Dodatek č. 1 ke smlouvě o dílo na VZ

„Rekonstrukce objektu pro vybudování dětské skupiny v MČ Brno-Židenice“

Protokol o změně díla
Změnový list č. 1

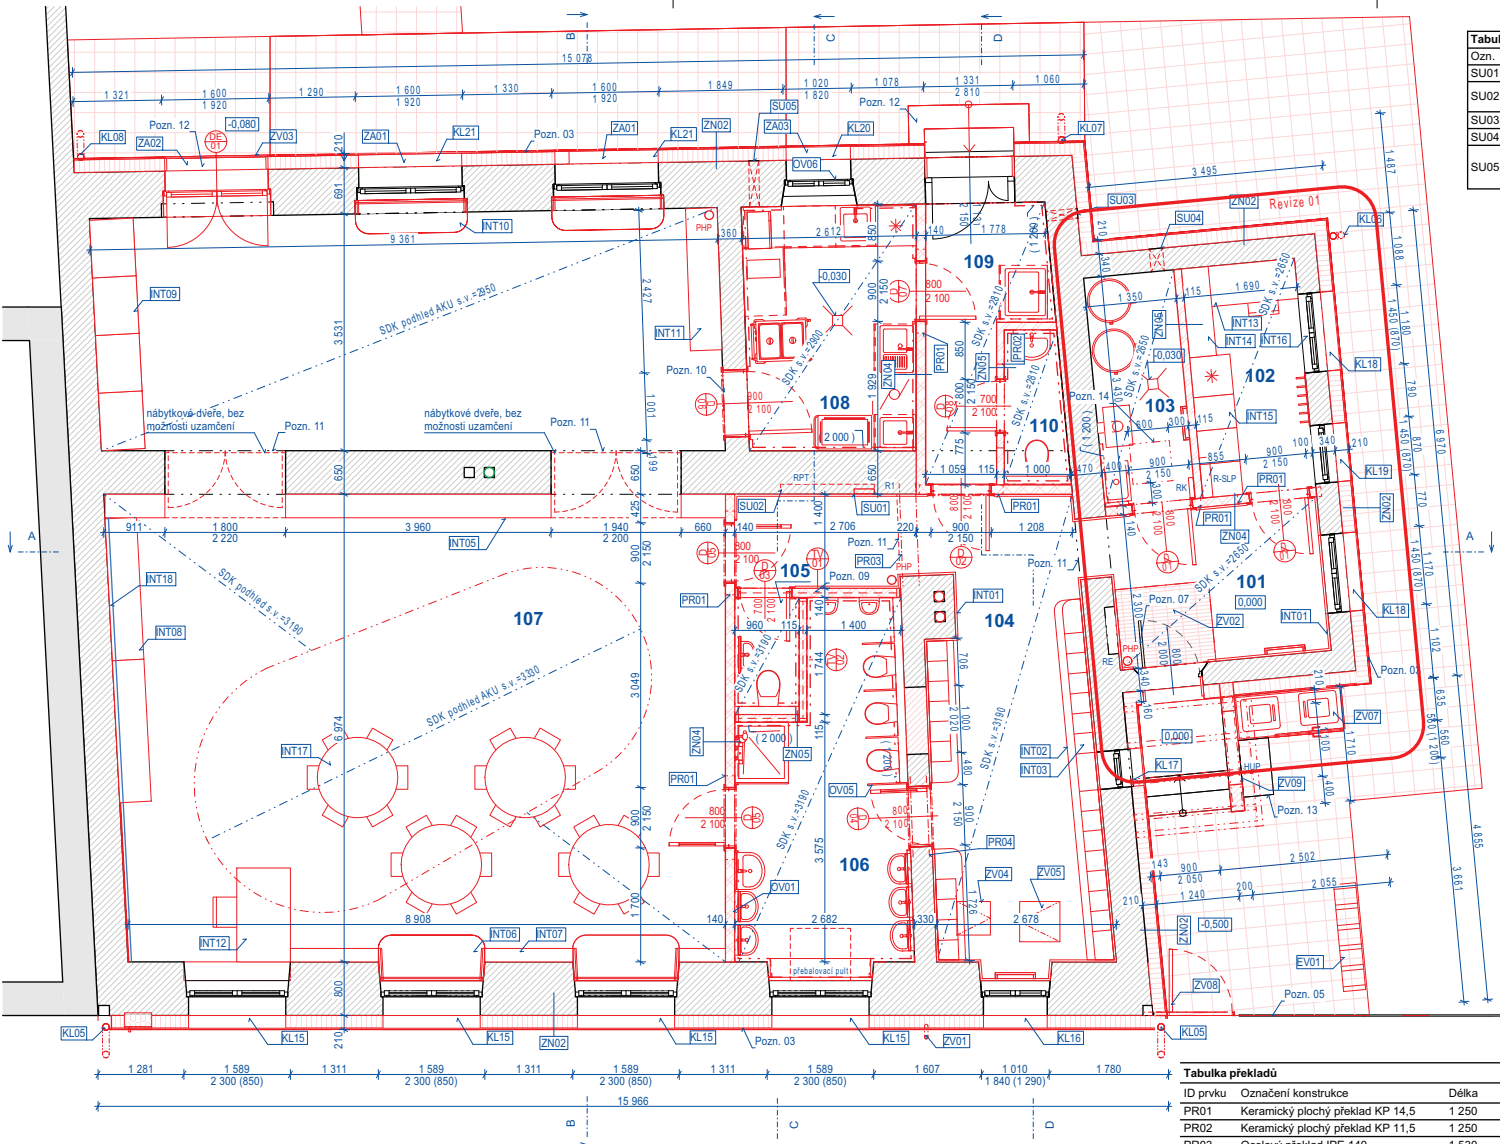
Předmět díla:	Rekonstrukce objektu pro vybudování dětské skupiny v MČ Brno-Židenice				
Objekty:	Touškova 1438/9, 615 00, Brno, p.č. 6150, k.ú. Židenice [611115]				
Objednatel:	Statutární město Brno, městská část Brno-Židenice, Gajdošova 7, 615 00 Brno				
Zhotovitel:	PSK Brno s.r.o., Kabátníkova 105/2, 602 00 Brno, IČ 60724463				
TDS:	SAFETY PRO s.r.o., Přerovská 434/60, Holice, 779 00 Olomouc, IČ 28571690				
Projektanti:	Múčka Veselý architekti s.r.o., Karlova 933/7, 614 00, Brno, IČ 07587295				
Popis změny: Ve změnovém listu jak v části "odpočty", tak i v části "přípočty" je řešena revize č. 1 projektové dokumentace, jejímž obsahem je změna prací a dodávek spojených se změnou ve skladbě stávajícího stropu v místnostech č. 101, 102 a 103 (změna ve skladbě "PP06" na skladbu "PP06 - revize 1") a další položky, související s revizí č. 1 projektové dokumentace (změny ve skladbách "PN05" na "PN05 - revize 1" a "SN03" na skladbu "SN03 - revize 1").

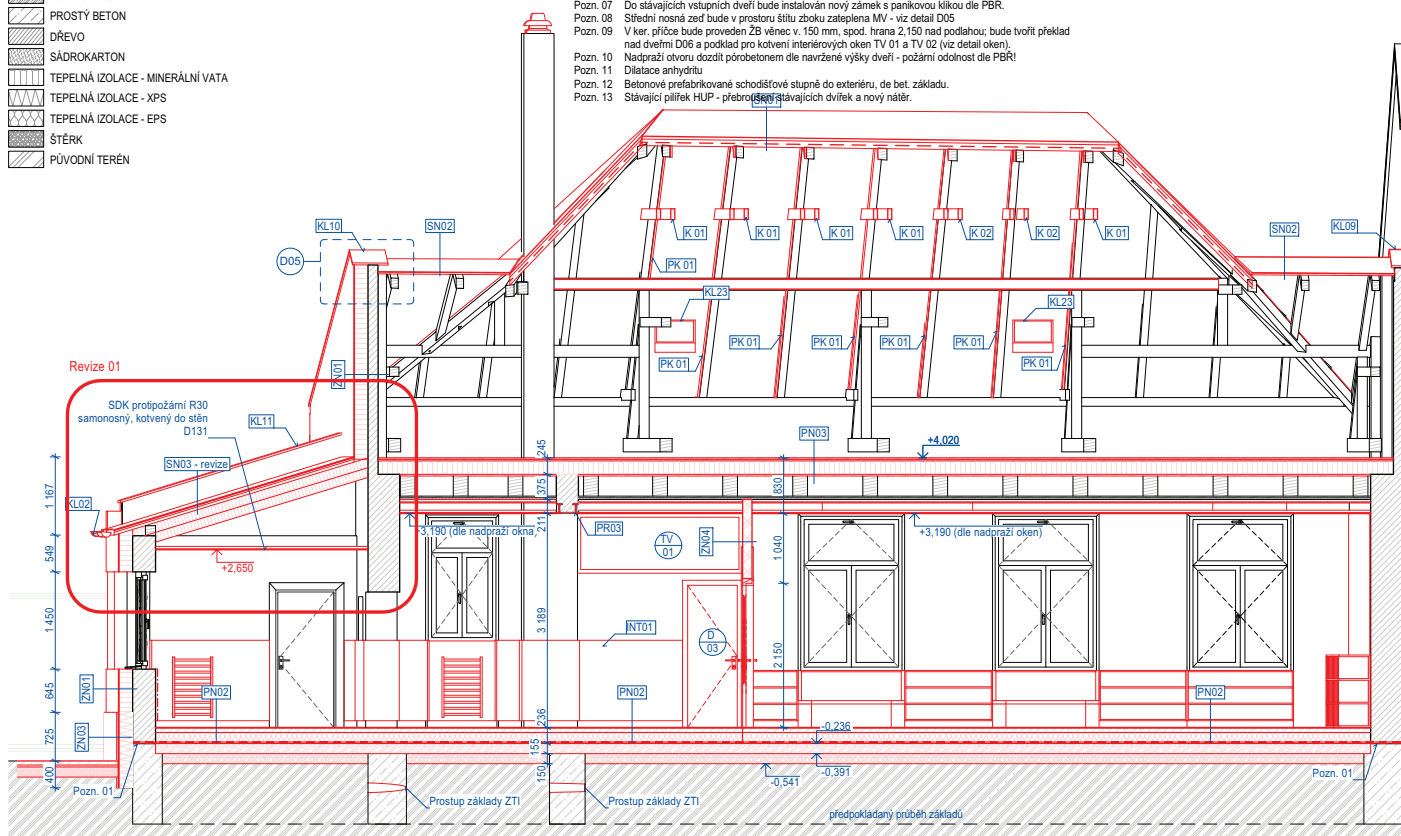
01 - skladba SN03 nahrazena skladbou SN03-revize, odstraněn střešní výlez KL24, skladba PN05 odstraněna, stávající strop není HURDIS, při svěšený podhled heraklit. Nový podhled místnosti 101, 102, 103 bude řešen jako samonosný SDK podhled D131, s požární odolností 30min. V podhledu místnosti 101 budou v SDK osazena podhledová dvířka 600/600mm s požární odolností dle podhledu, pro případnou revizi mezirostoru.
